DĖL KONKURSO SĄLYGŲ PAAIŠKINIMO. ŠILUMOS SIURBLIO ĮRANGOS ĮSIGIJIMAS IR JOS ĮRENGIMO DARBŲ PIRKIMAS

Vadovaujantis BIOVELA-UTENOS MĖSA, UAB vykdomo „ŠILUMOS SIURBLIO ĮRANGOS ĮSIGIJIMAS IR JOS ĮRENGIMO DARBŲ PIRKIMAS“ Konkurso sąlygų 5.1 punktu, pateikiame atsakymus į iki 2020 m. birželio 29 d. gautą tiekėjo prašymą paaiškinti ir patikslinti konkurso sąlygas.

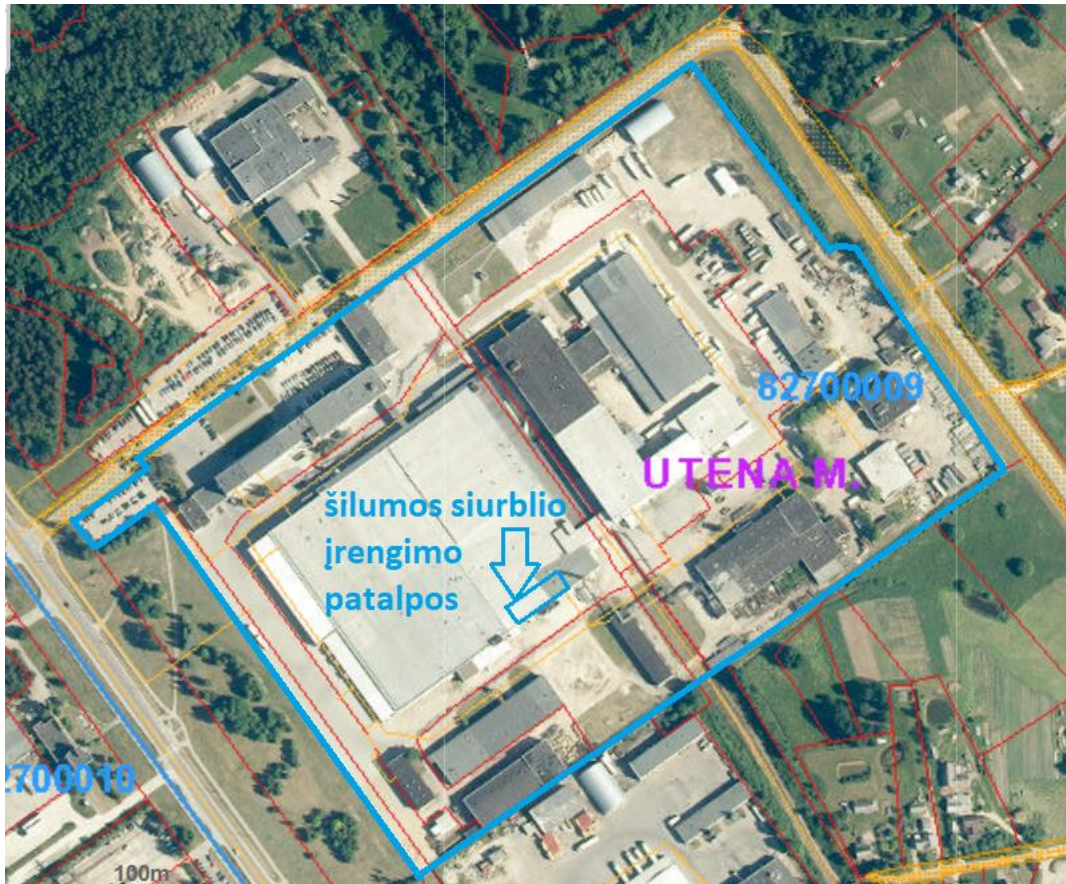
2. Prašome pateikti teritorijos planą su pastatų ir inžinerinių sistemų išdėstymu (topo nuotrauką ar pan.), nurodant kurioje vietoje pageidaujate, kad būtų sumontuotas perkamas šilumos siurblys ir patikslinti naujų vamzdinių atstumus (nuo naujo šilumos siurblio iki esamų kondensatorių).

Pirkimo komisijos komentaras: pridedame teritorijos planą su pastatų išdėstymu. Šilumos siurblys bus įrenginėjamas pastato viduje, patalpose, kuriose yra ir amoniakinė kompresorinė ir šilumos paskirstymo kolektorius. Atstumai nuo šilumos siurblio iki karšto amoniako garų linijos ir nuo šilumos siurblio iki termofikato kolektoriaus neviršija 25 metrų įvertinus aukščio skirtumus.
